## Důvodová zpráva

Radě MČ Praha 10 předkládáme ke schválení návrh Dodatku č. 4 k uzavřené Smlouvě o dílo č. 2018/OMP/1082 na akci „Rekonstrukce objektu U Vršovického nádraží 30/30 na komunitní centrum Praha 10“.

### Změnový list č. 21

## **Dodatek č. 4**

### 3. Prostřiky vnitřní omítky

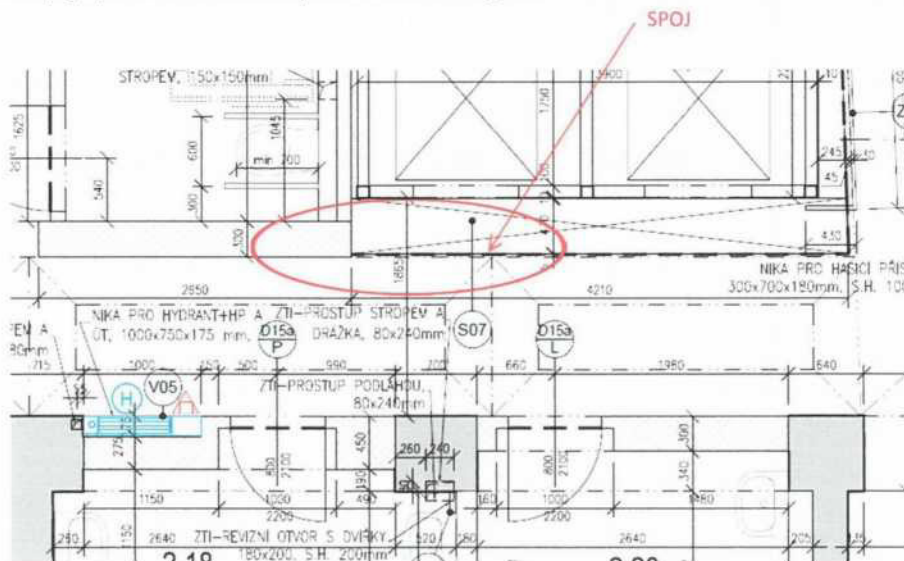
- Z důvodu nerovnosti původních stěn objektu a jejich srovnání dochází k nadspotřebě omítek vnitřních stěn viz foto

#### 4. Spoj klenby a zesílení stávajícího I profilu

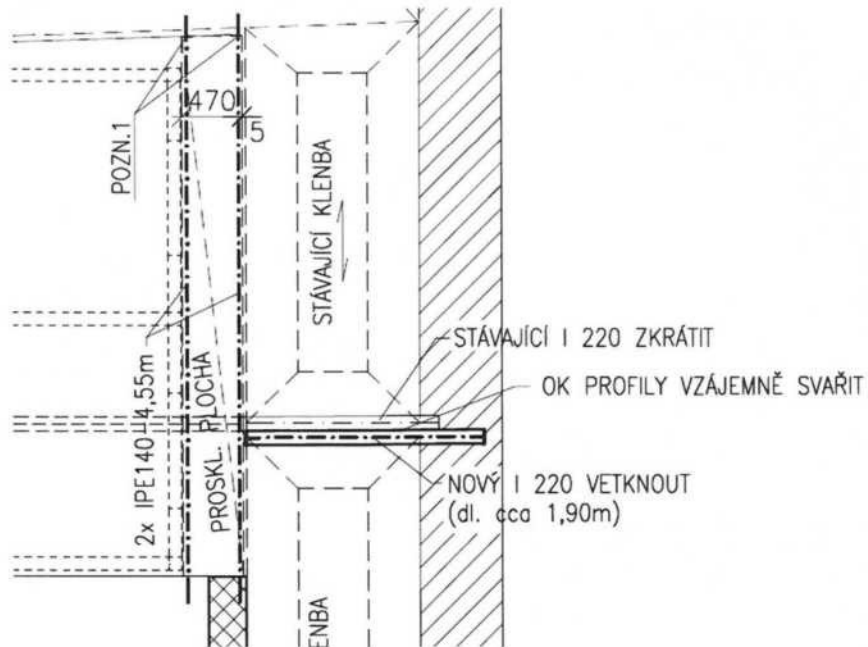
- Ve výkazu výměr chybí demontáže ocelové profilu IPE 220 z důvodu osazení konstrukce výtahu.

- Nová konstrukce klenby bude uložena do ocelového profilu, který bude uložen na novou vyzdívkou přístavku a z druhé strany bude muset být navařen do stávajícího profilu, s čímž projekt nepočítal
- Tento spoj bylo nutné navrhnout a posoudit statikem objektu.

- Návrh statika:

OK NOSNÍKY U VÝTAHU  
1:50

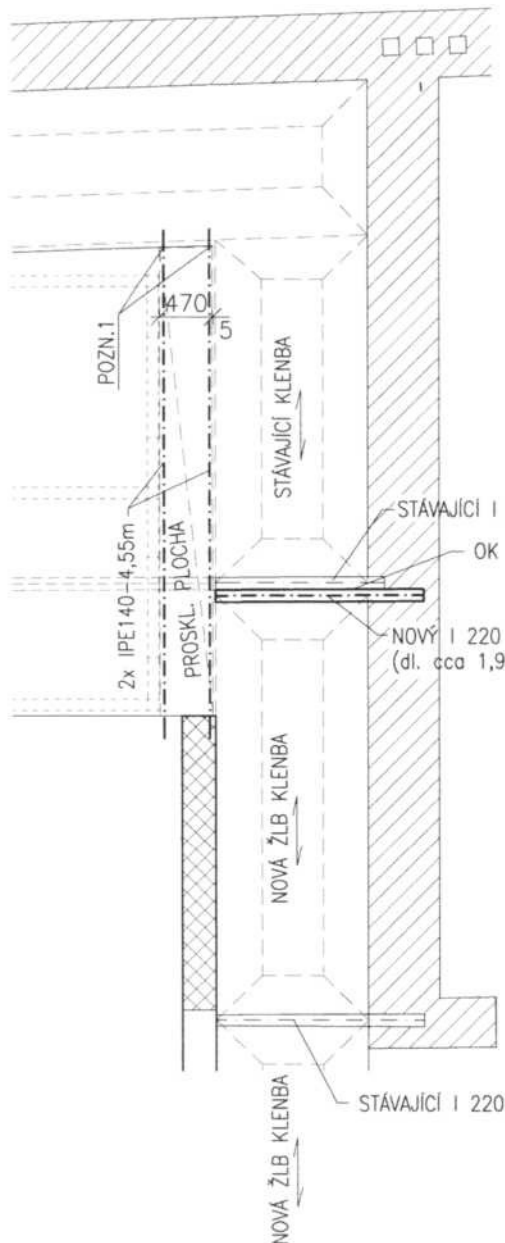
- Nový profil I 220 osadit a řádně vetknout do stávající zdi
- Oba profily (nový a původní I 220) vzájemně pravařit (nosný svar)
- Původní profil I 220 zkrátit na požadovanou velikost (dle vyložení navazující pavlače)
- Nové profily IPE 140 osadit dle původního projektu (viz pozn. 1)
- Návrh nových žlb pavlačových klenb se provede jednotně (dle budoucího výkresu), klenby budou pruty podélně do ocelových konzol. Doplnující výkres výztuže provedený v 10/2019 (Žlb klenby nad chodbou) bude nahrazen novým, který bude součástí nových pavlačových klenb.

#### 1. Nová skladba podlah objektu + lokální sanace podlah

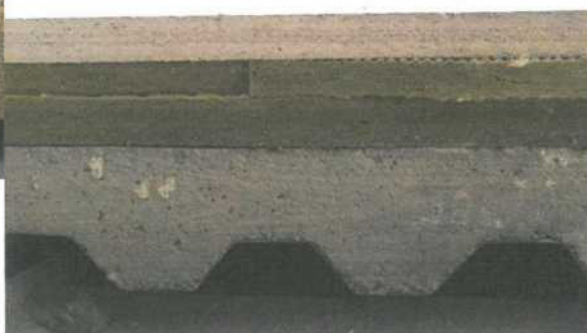
- Před zahájením pokládky dlažby v objektu byla zjištěna nestabilita navržených podlah a jejich průhyby a to především v místech okol stěn a v rozích místností
